Verificación de Coordinadas-Herrera

**INFORME TÉCNICO DE INSPECCIÓN AL SITIO DE DESARROLLO DEL PROYECTO**

**DRHE-SEIA-0226-2022**

PROYECTO:  
**“RESIDENCIAL SAN PABLO No.2”**  
 NOTA ACLARATORIA #1

LOCALIZACIÓN REGIONAL ESCALA 1:5,000

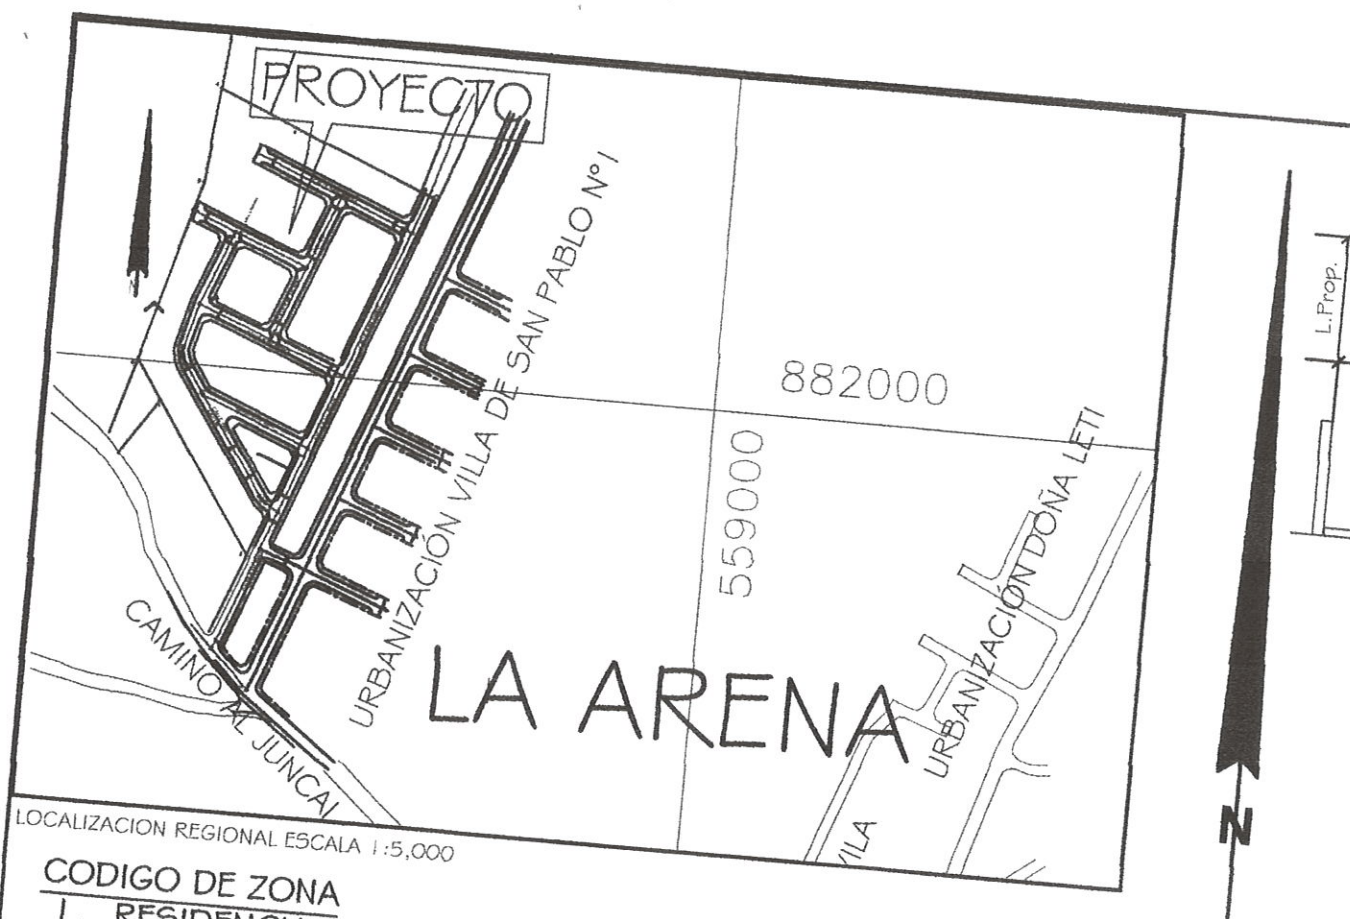
2. En la **sección de anexos** por medio de certificación No. 076-DI-DPH del Instituto de Acueductos y Alcantarillados Nacionales se especifica que: *“Para el sistema sanitario tiene acceso a conectarse a un línea privada de 6”, construida por el promotor Juan Santana (Promotor del proyecto “Residencial Mazoraida”), vía al Juncal, que aún no ha sido traspasada al IDAAN. Además por ser colindante y dueño del Residencial Villas de San Pablo N° 1, tiene acceso a conectarse a la colectora interna del proyecto que descarga a un C.I que está localizado en la entrada de la Laguna de Oxidación de La Arena, perteneciente al IDAAN. Para esta última opción debe presentar en los planos el diseño de la extensión de tubería, punto de interconexión y haber transferido la Primera etapa al IDAAN”.* Basados en dicha certificación y en información suministrada durante la inspección realizada, el promotor debe:

- Presentar certificación emitida por el Instituto de Acueductos y Alcantarillados Nacionales autorizando la interconexión del proyecto Residencial San Pablo No. 2, toda vez que la certificación presentada hace referencia, que para conectarse al C.I localizado en el Residencial Villas de San Pablo No.1 debe haber sido transferida a dicha institución.

**Respuesta:** Se adjunta **documento** (Información previa básica para el diseño de sistemas de acueductos y alcantarillados sanitarios, IDAAN) que respalda el trámite concerniente a la presente pregunta.

URBANIZACIÓN	PLANO DE
RESIDENCIAL SAN PABLO N° 2	TERRACERIA
REPUBLICA DE PANAMA PROVINCIA DE: HERRERA DISTRITO: CHITRE CORREGIMIENTO: LA ARENA LUGAR: CAMINO AL JUNGAL PROPIETARIO:

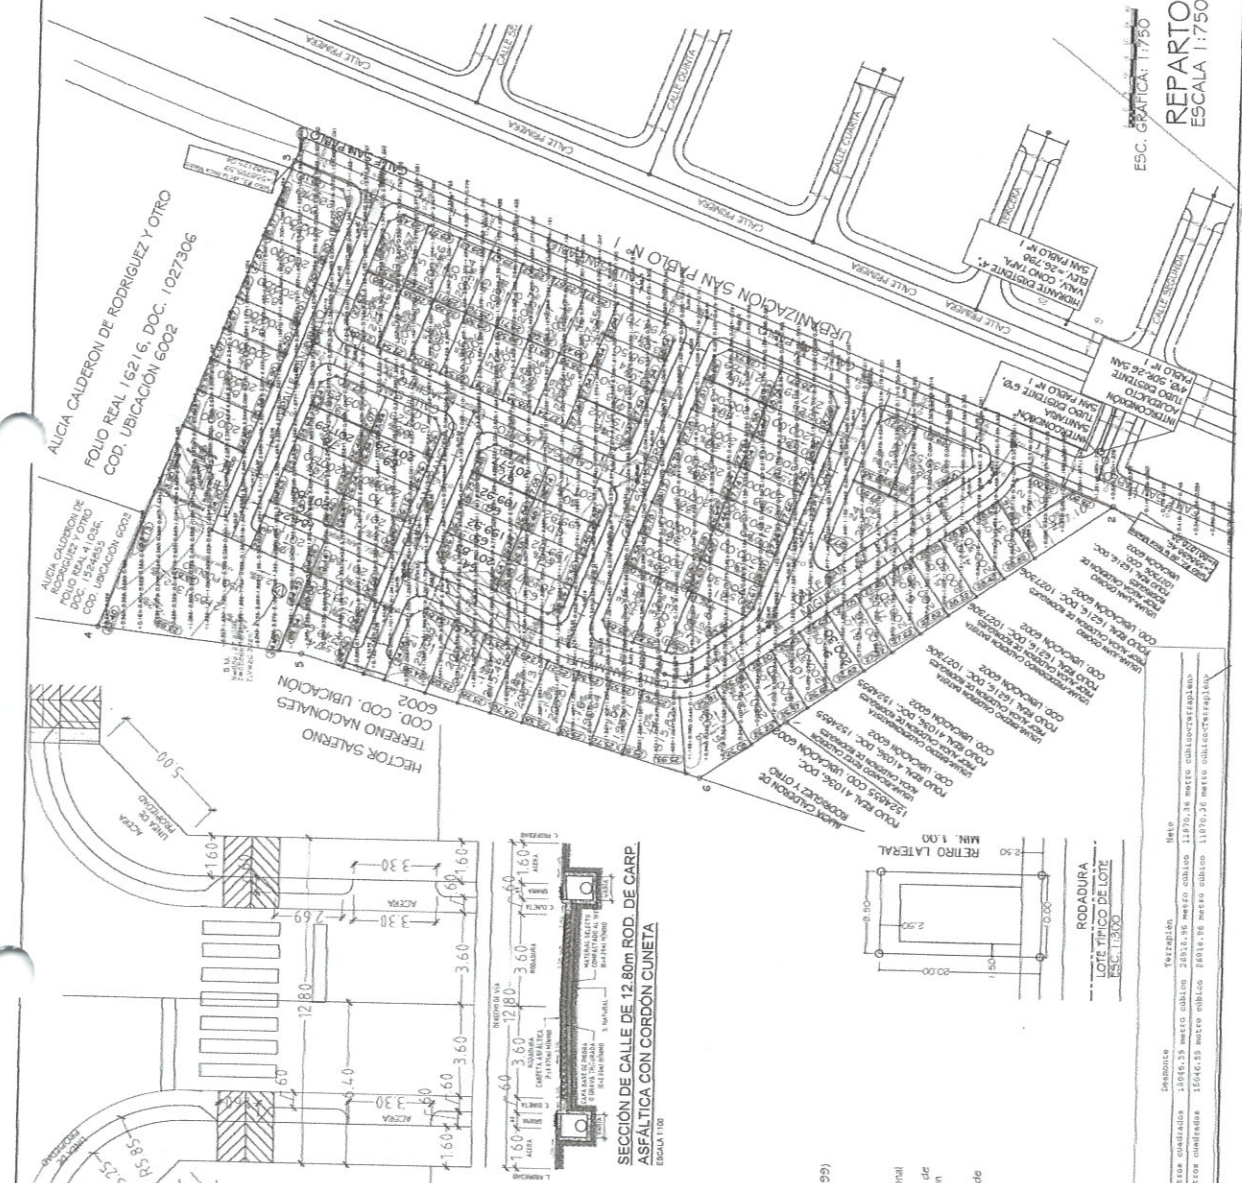
1. En el punto 5.4.2 **Fase de Construcción** (página 17), se establece que la actividad conlleva la Adecuación del terreno (movimiento de suelo y capa vegetal). En el punto 5.5 **Infraestructura a Desarrollar y equipo a utilizar**, se especifica que de requerir material de préstamo y/o excedente será obtenido del proyecto con EsIA aprobado denominado **MOVIMIENTO, EXTRACCIÓN DE TIERRA, CONFORMACIÓN Y NIVELACIÓN DE TERRENO**, sin embargo el Estudio de Impacto Ambiental no detalla el volumen de material para la adecuación del terreno (corte, relleno y/o nivelación) Por lo antes expuesto el Promotor del proyecto deberá:

- Indicar el volumen de material para la adecuación del terreno (corte, relleno y/o nivelación) Aportar plano y cálculos realizados y firmados por un profesional idóneo.

- Indicar el volumen de material de préstamo que será obtenido del proyecto con EsIA aprobado **Movimiento, Extracción de Tierra, conformación y Nivelación de Terreno**.

**Respuesta:** El volumen de corte es (desmonte) = 15046.59 m<sup>3</sup>. Ver plano adjunto.

**Respuesta:** El volumen de material de préstamo (relleno) = 11870.36 m<sup>3</sup>. Ver plano adjunto.
